Receiver-Typ **Kaon HD-Festplattenreceiver**

Neue Softwareversions-Nr.: 204

Zweck des Softwareupdates: Durch das Softwareupdate für den Festplattenreceiver werden die aufgetretenen HDMI-Tonstörungen mit Philips-, Sony- und JVC-Fernsehern behoben. Weiterhin wurden eine Reihe von neuen Funktionen und Verbesserungen hinzugefügt.

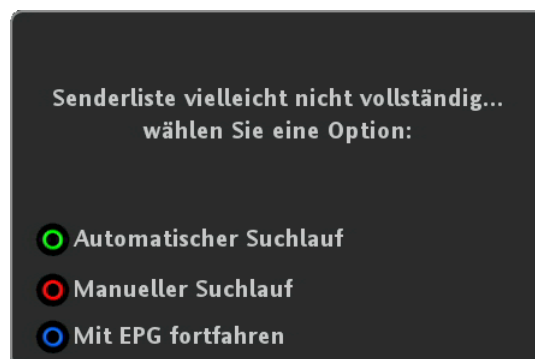
- Hilfe Bildschirm**
 Mit der <Hilfe> Taste wird der neue Hilfebildschirm angezeigt. Mit den <Pfeil> Tasten kann zwischen Hilfethemen <Symbole>, <Fernbedienung> und <FAQ-Häufige Fragen> gewechselt werden.
